DODATEK č.2 KE SMLOUVĚ O DÍLO

1060 – Obnova řadu surové vody Římov – Plav II. etapa

ZMĚNOVÝ LIST

Číslo změnového listu :	ZL 6a
Název změnového listu :	Protlak potrubí DN 1200 – změna třídy horniny
Stavba :	1060 Obnova řadu surové vody Řimov – Plav, II. etapa
Objednatel :	Jihočeský vodárenský svaz, S. K. Neumanna 292/19, 370 01 České Budějovice
Projektant :	Vodohospodářský rozvoj a výstavba a.s., Nábřeží ul. č. 4, 150 00 Praha 5
Zhotovitel :	OHLA ŽS,a.s., Tuřanka 1554/115b, Slatina,627 00 Brno
Číslo smlouvy :	1060/21/s0
Stavební objekt/provozní soubor :	SO 01.2 Řad surové vody

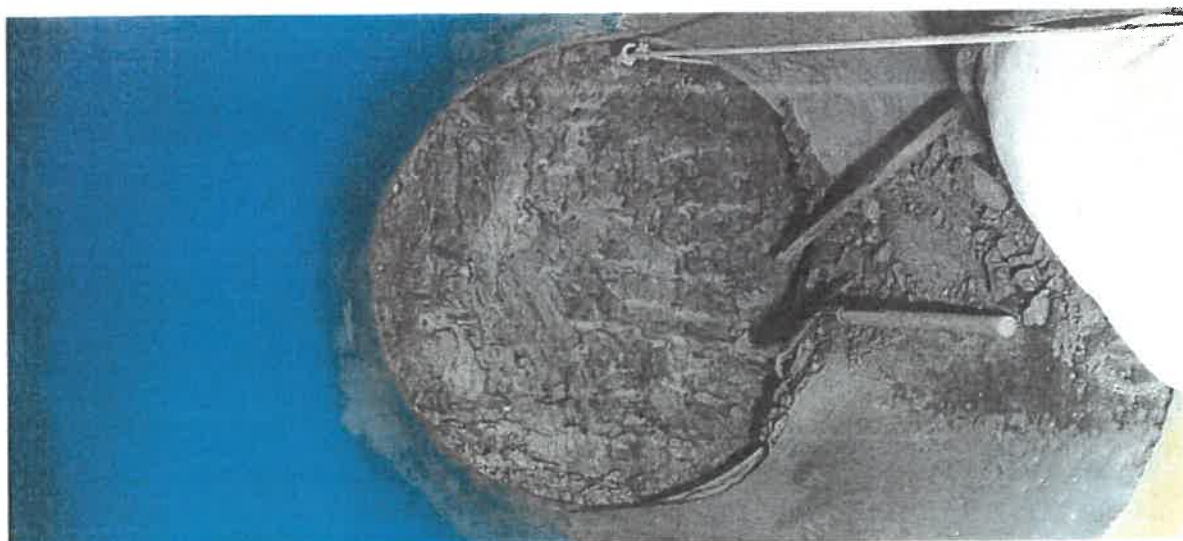
Na základě vašeho požadavku na sledování geologického profilu v trase protlaku vodovodu byly ve spolupráci s Vámi prováděny geologický dohled. Práce pokračovaly od 4.10.2023 do 20.10.2023 tj. od m 25,5 do m 39,0. Bylo zdokumentováno 13,5 m provedeného protlaku. V následující tabulce je uvedeno datum, staničení, posun čela za den, hornina, třída těžitelnosti a fotodokumentace čelby.

Datum	staničení	Posun čela za sledované období	Čelba - zastižená hornina dle ČSN 736133	Třída těžitelnosti dle neplatné ČSN 733050 (procento plochy čelby)			Číslo fotodokumentace (viz příloha)
				Tř.1-4	Tř.5	Tř.6	
4.10.2023	26,3	0,80	Zvětralá až navětralá rula R3-R4	20	55	25	XI
5.10.2023	28,0	1,70	Zvětralá až navětralá rula R3-R4	20	60	20	XII
12.10.2023	33,5	4,5	Zvětralá až navětralá rula R3-R4	15	65	20	XIII
14.10.2023	35,0	2,50	Slabě zvětralá na bázi navětralá rula R4-R3	15	65	20	XIV
16.10.2023	36,3	1,30	Zvětralá rula R5	45	35	20	XV
18.10.2023	37,0	1,0	Zvětralá rula R5	35	45	20	XVI
19.10.2023	38,0	1,0	Zvětralá rula R5	45	65	20	XVII

Příloha : - fotodokumentace čeleb protlaku dle metrāže

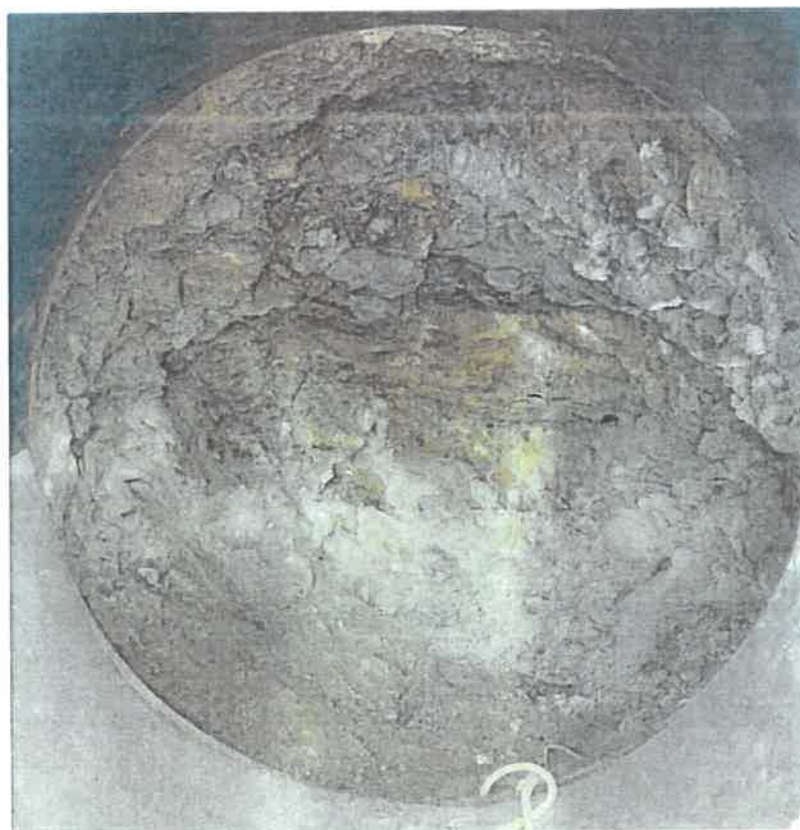
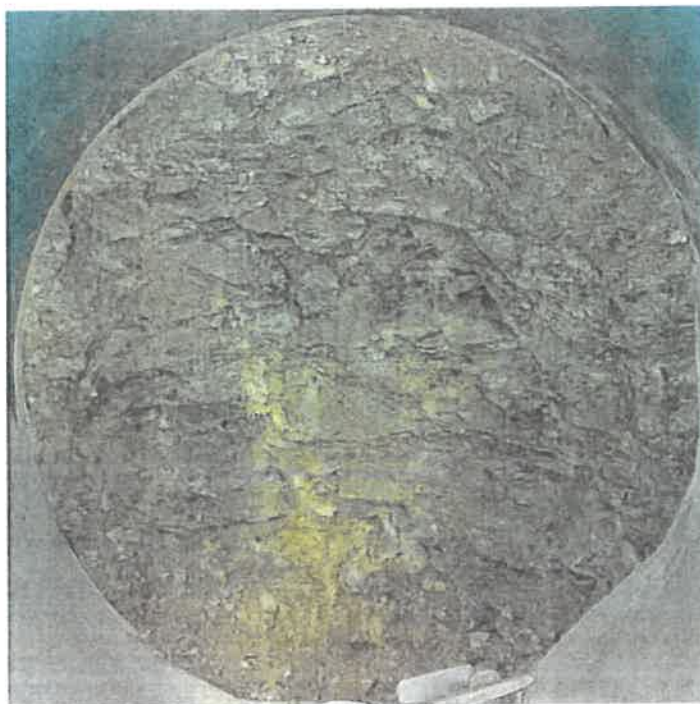
V příloze jsou uvedeny jednotlivé fotografie čelby tak jak odpovídají kilometrům protlaku.

14.9.2023	9,0	1,8	Zvětralá rula R4-(R5)	20	65	15	
15.9.2023	12,0	3,0	Zvětralá rula R4-(R5)	20	65	15	VI

Příloha : - fotodokumentace čeleb protlaku dle metráže

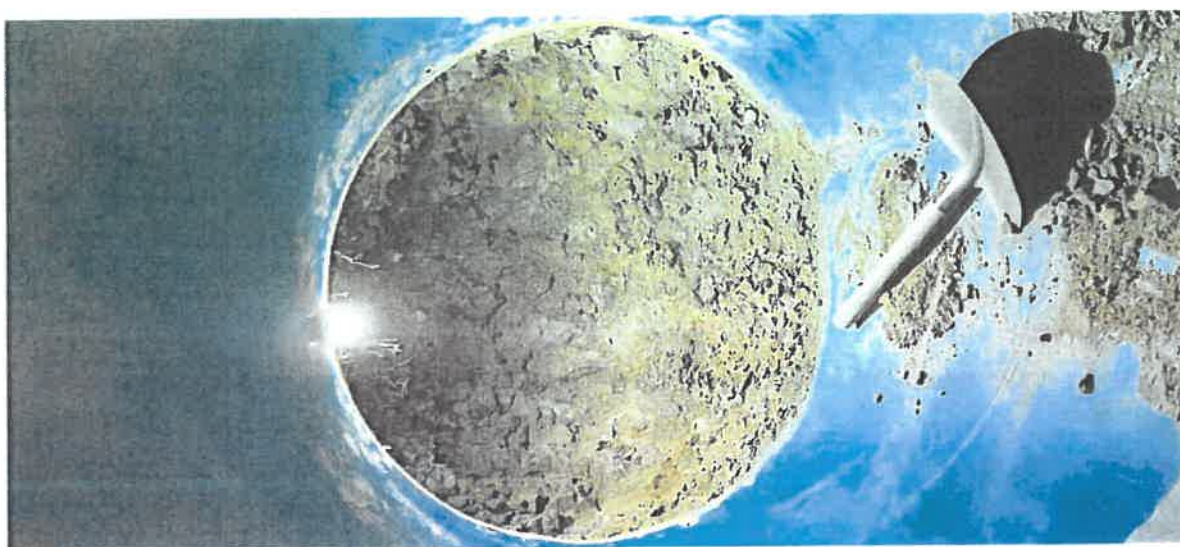
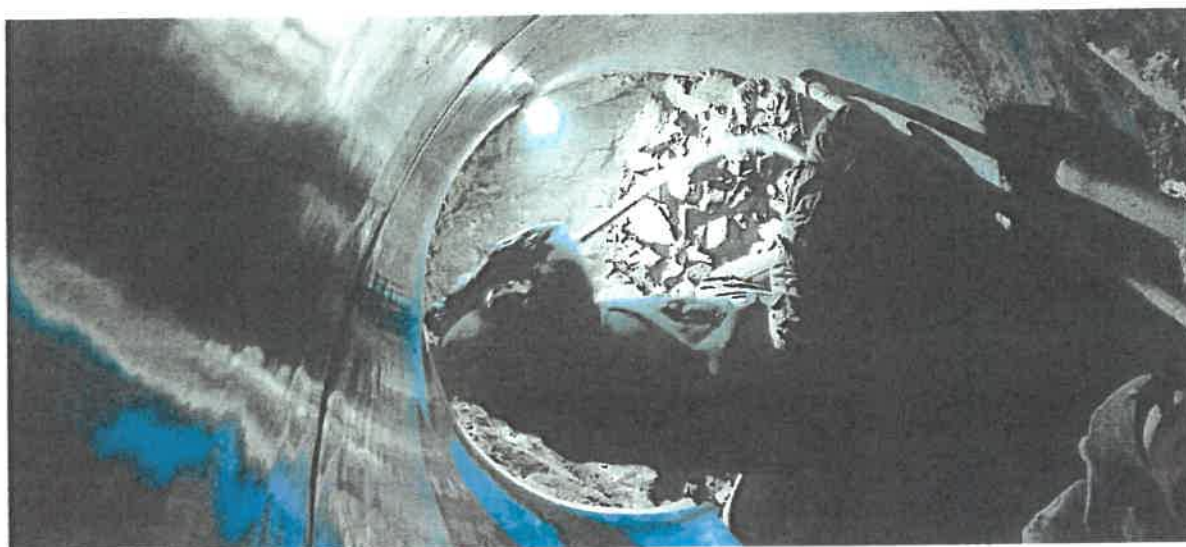
V příloze jsou uvedeny jednotlivé fotografie čelby tak jak odpovídají kilometrům protlaku.
